【原子力科学研究所放射性廃棄物処理場等】 原子炉設置変更許可申請の概要

国立研究開発法人日本原子力研究開発機構
原子力科学研究所 バックエンド技術部

「第427回核燃料施設等の新規制基準適合性に係る審査会合 資料2-1」からの
変更箇所を青字下線で示す。

既設工認における設計見直し
(熱交換方法の合理化)を反映

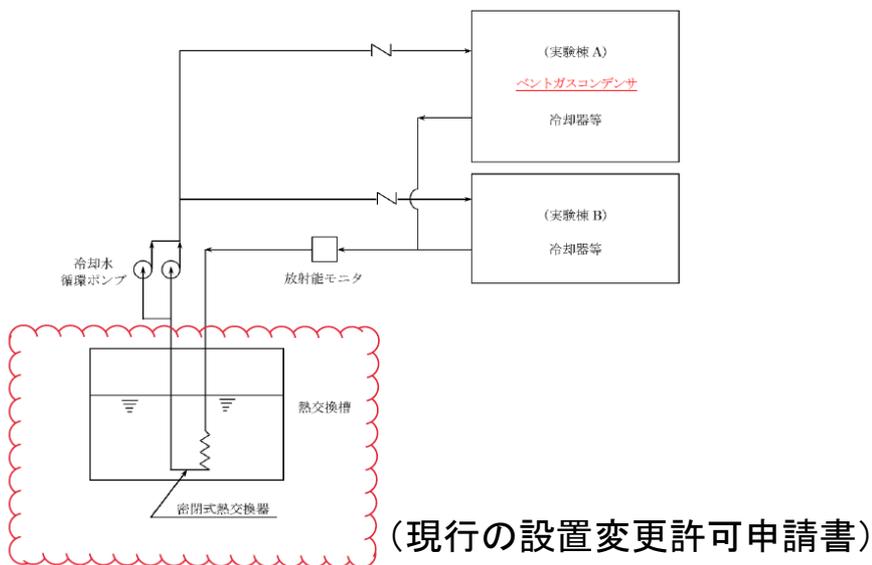
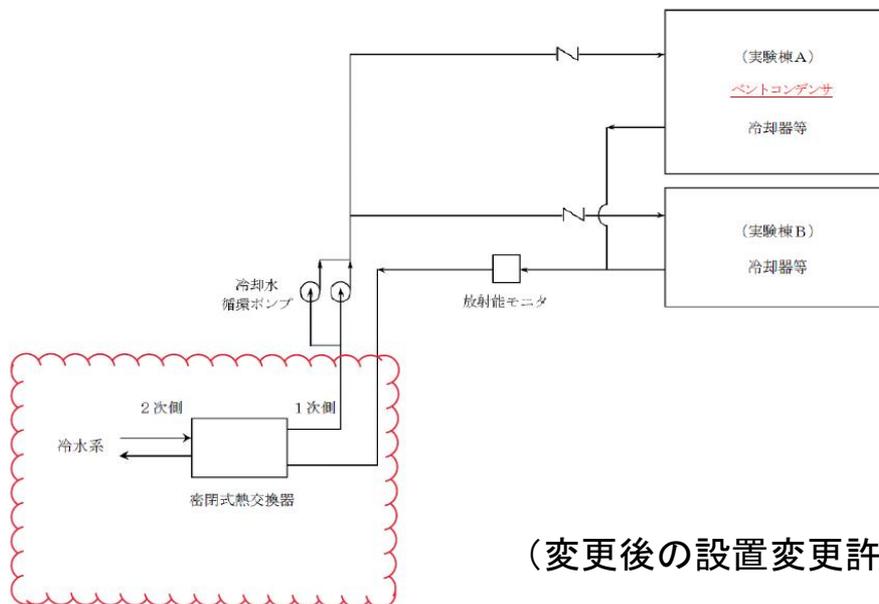
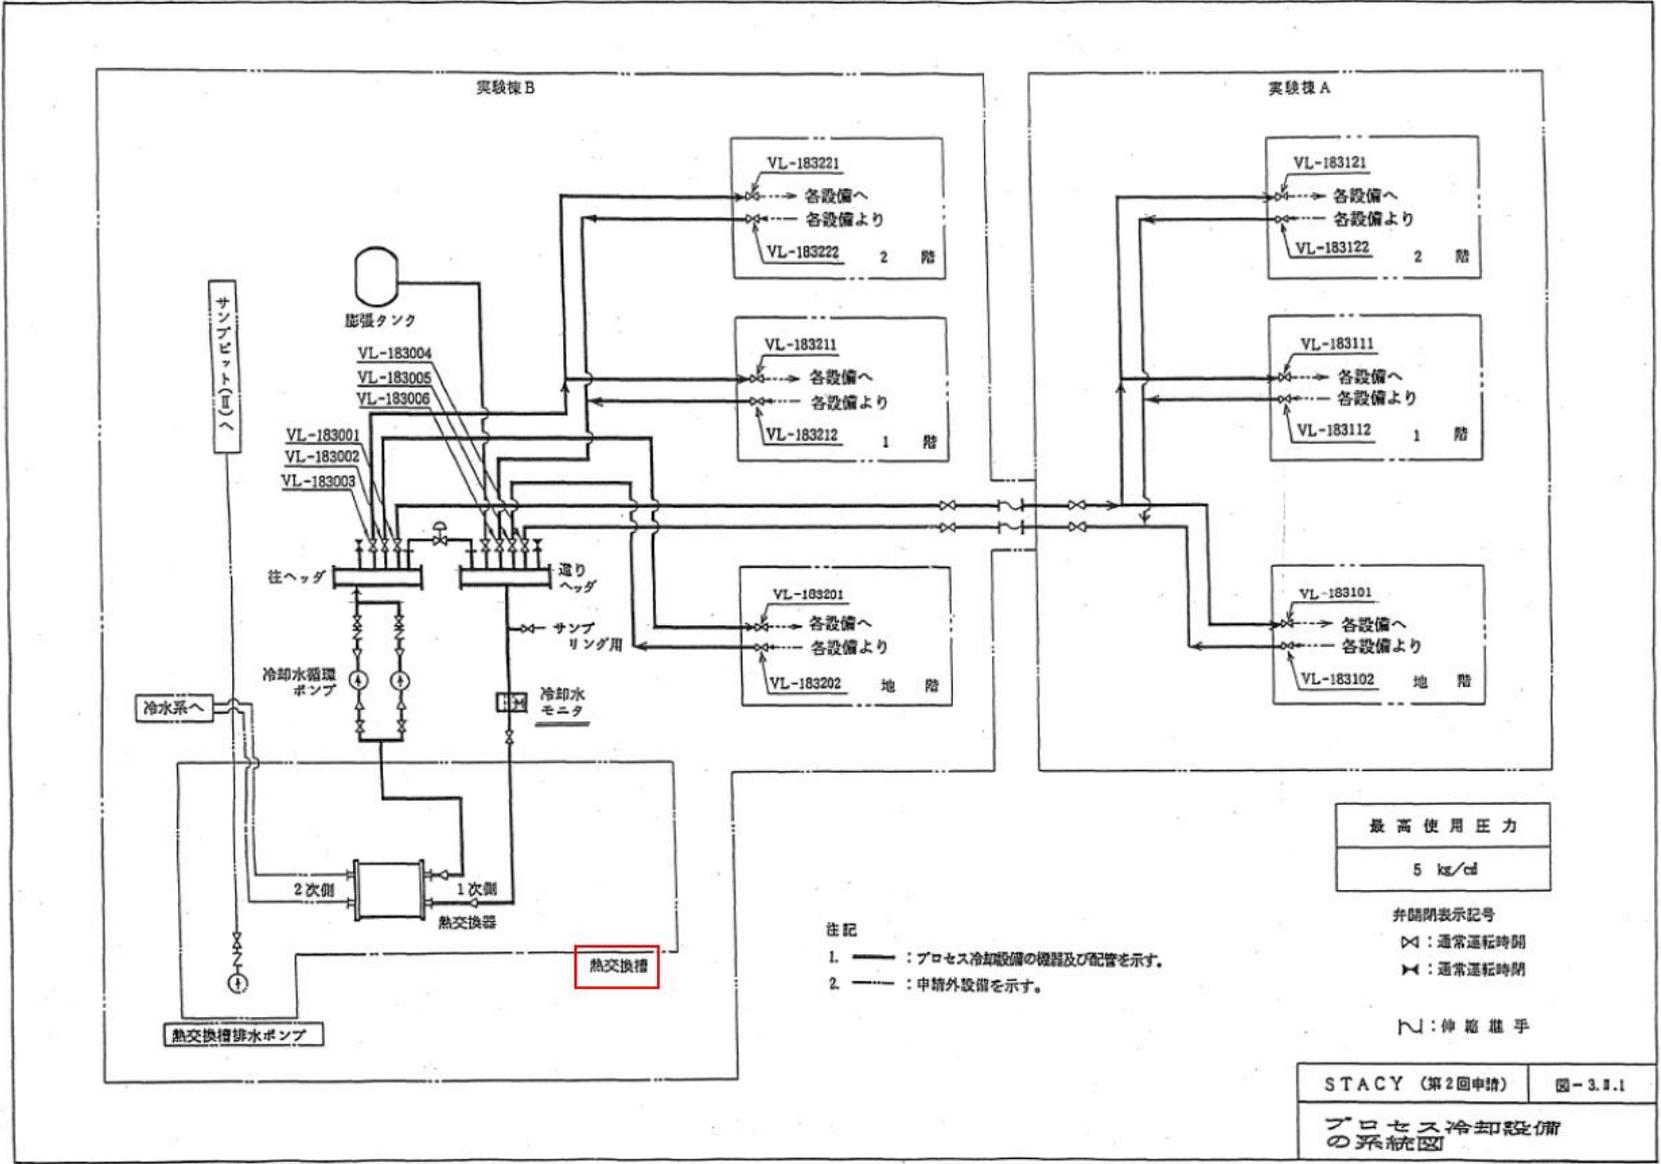
- STACY施設のプロセス冷却設備は、**設置許可段階**(概念設計(昭和63年許可))から**設工認段階**(詳細設計(平成元年認可))において、その**熱交換方法の見直し**(当初許可を受けた機能及び性能を実現できる合理化)が図られている(※1)。
- 当該設計見直しにより、プロセス冷却設備のうち熱交換槽は、**当初の貯水機能が不要**となり、安全性を担保するものではなく、**設工認の申請範囲外**となった。
- このため、原子炉設置変更許可申請書添付書類八に記載した「プロセス冷却設備」の機器仕様について、実機の現状に合わせた**記載の適正化**(「熱交換槽」の記載削除等)を行う。
